DAV Kletterhalle in Thalkirchen endlich verwirklichen!

DAV Kletteranlage an der Thalkirchner Straße in Sendling Umfassende Untersuchung zu allen Fragen

**Stellungnahme des Sendlinger Bezirksausschusses zum „analogen Anhörungsfall“
Thalkirchner Str. 207 „Vorberatungen zum Neubau einer Boulderhalle“ in der Bezirks-
sportanlage Sendling, AZ der LBK : 613-7.1-2020-3515-23, Zuleitung vom 18.02.2020.**

Bezirksausschuss 06 – Sendling
Bauvorhaben Thalkirchner Straße 207
Az. 602-1.1-2019-2714-23

Ausschnitt Flächennutzungsplan

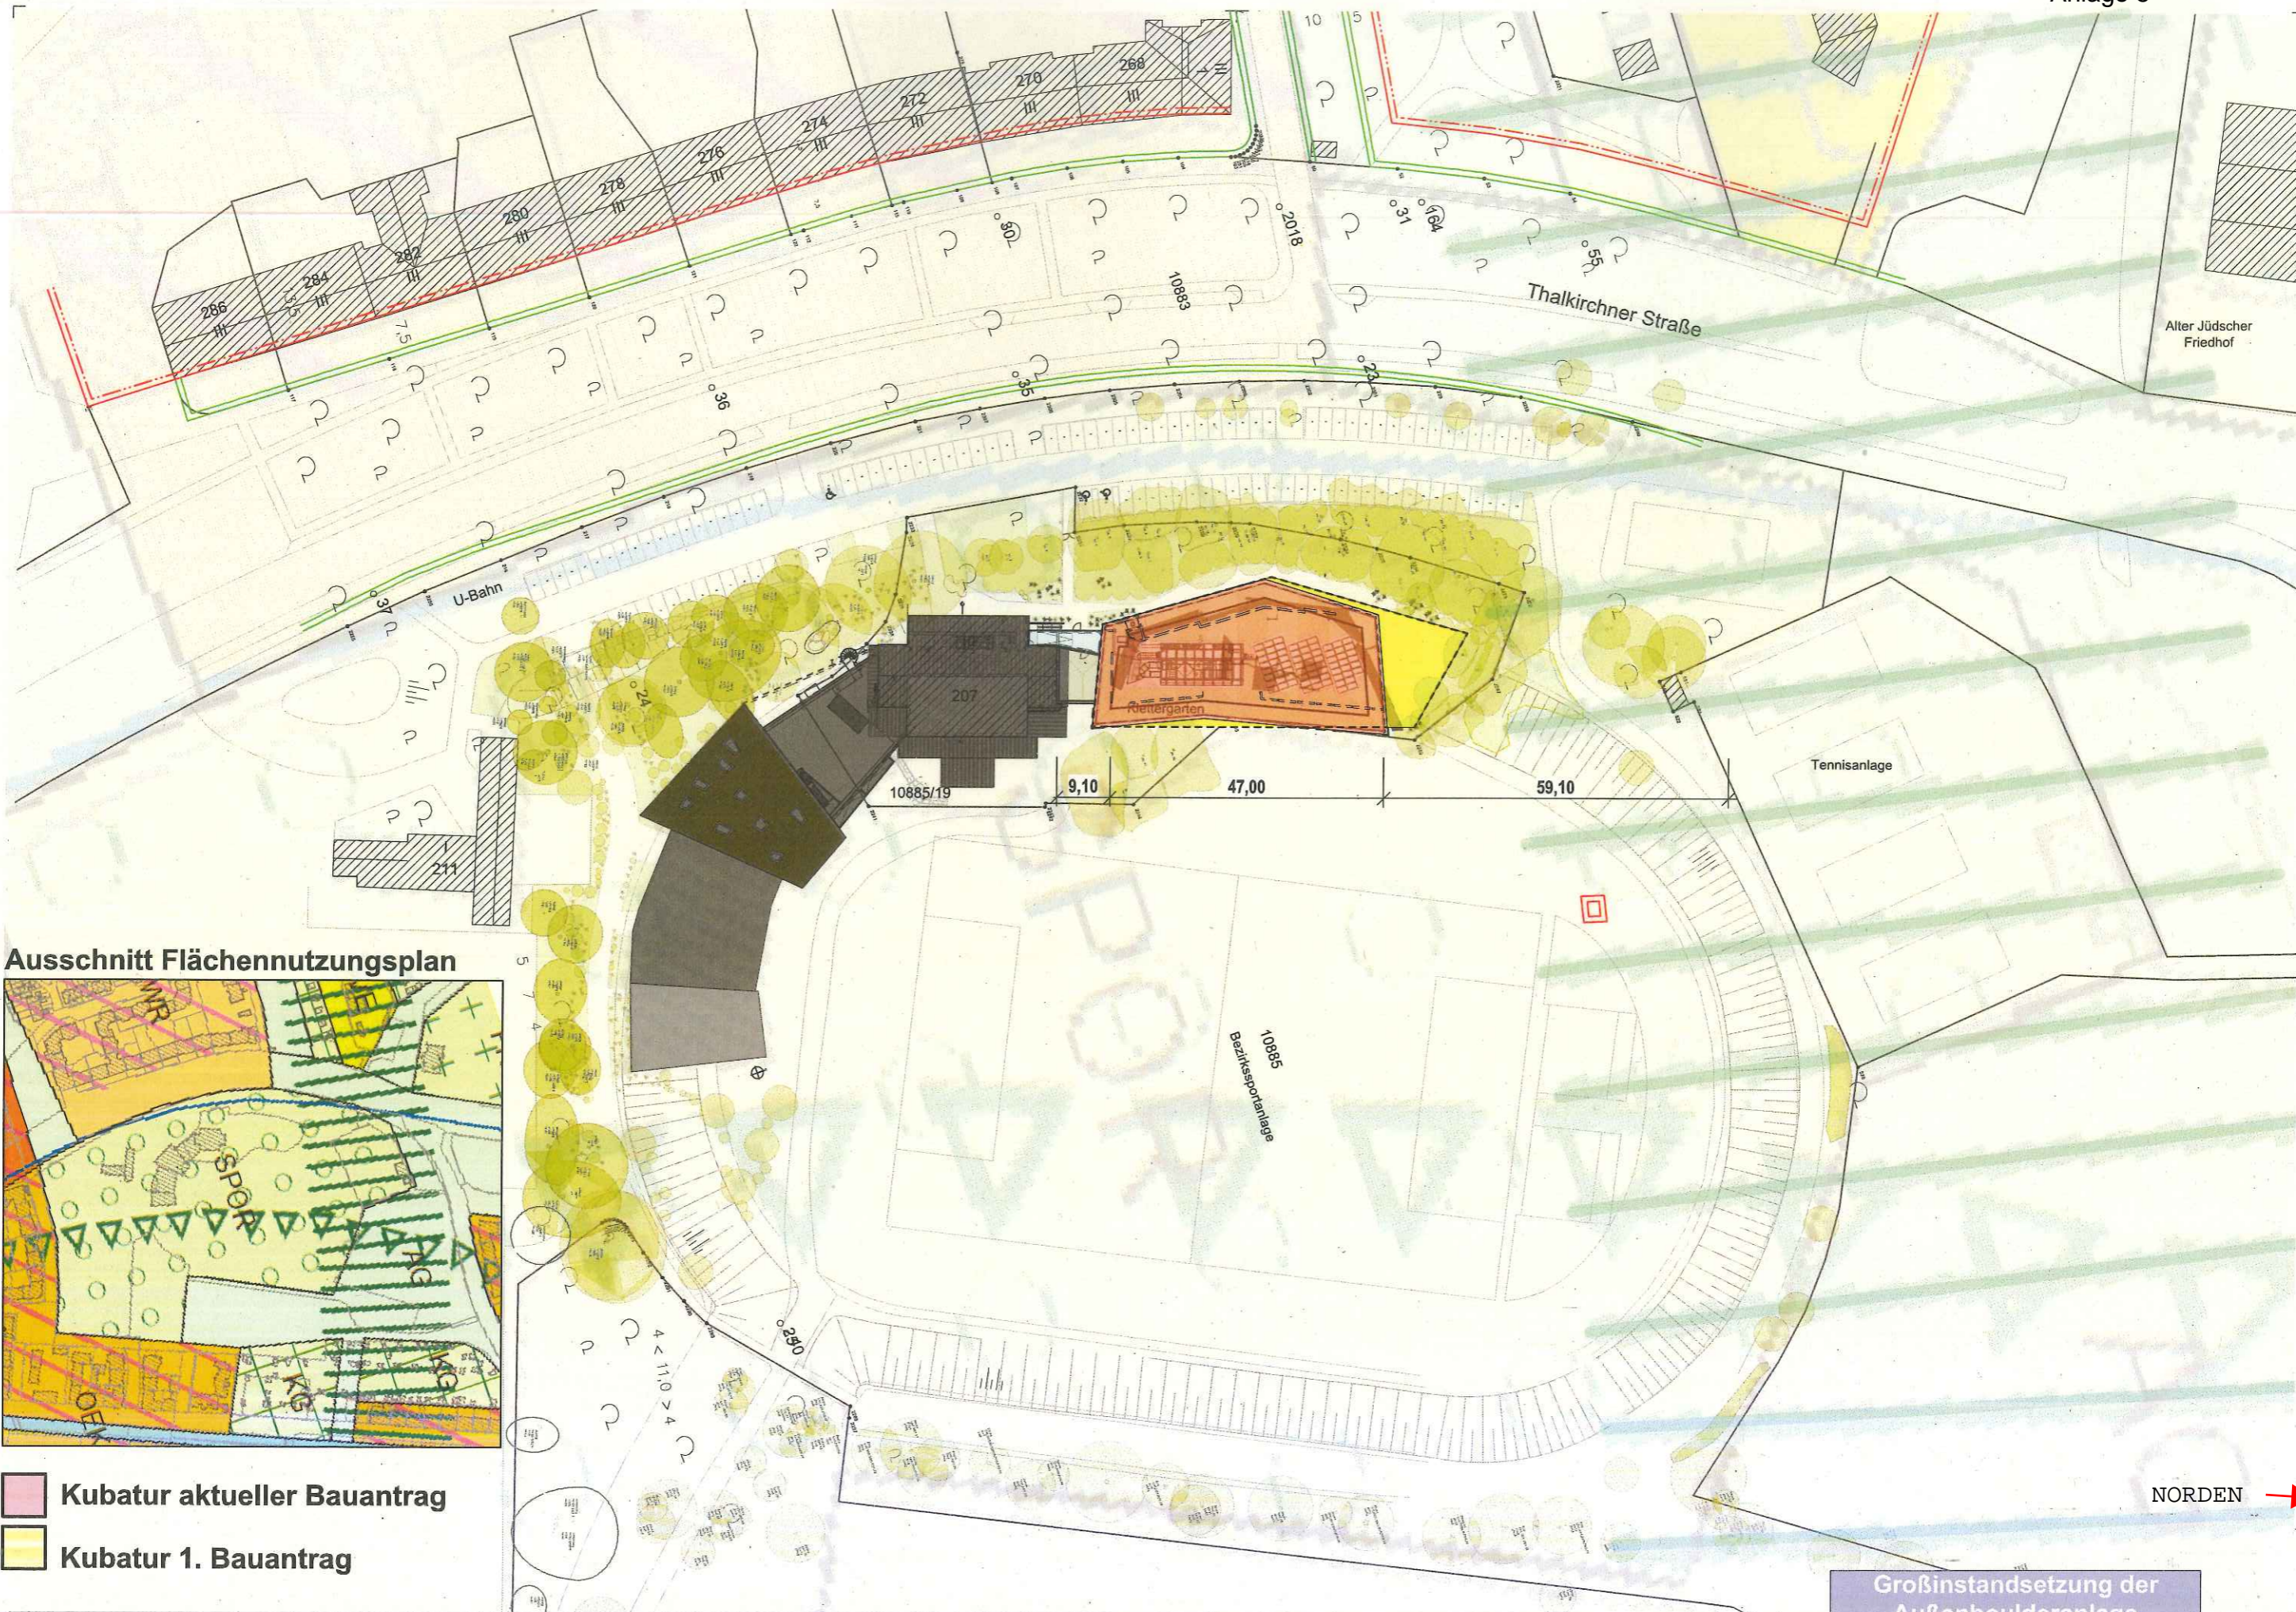
Lokalbaukommission, DAV und Bezirksausschuss wissen, dass diese Kletteranlage
bereits 1993 nicht hätte errichtet werden dürfen weil gegen geltendes Recht, den
Flächennutzungsplan der Landeshauptstadt München, verstoßend.

Der zeigt an: „Grünfläche mit Sport“.

In der vom städtischen FNP beschriebenen „Grünfläche mit Sport“ sind allenfalls dem Freisport = Sport im Freien untergeordnet dienende Bauwerke zulässig wie Geräteschuppen, WC-Anlage, oder ähnliches. Nicht aber eine Kletter- oder Boulderhalle.

- Kubatur aktueller Bauantrag
- Kubatur 1. Bauantrag

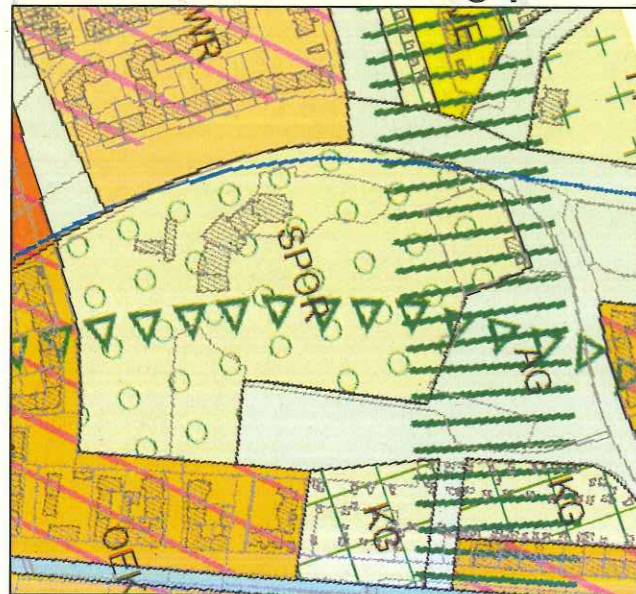
An dieser Position ändert auch die marginale Rücknahme des Bauvolumens der geplanten neuen Boulderhalle und die Bienenweide auf dem Dach – Zuleitung der LBK vom 18.02.2020 – nichts.
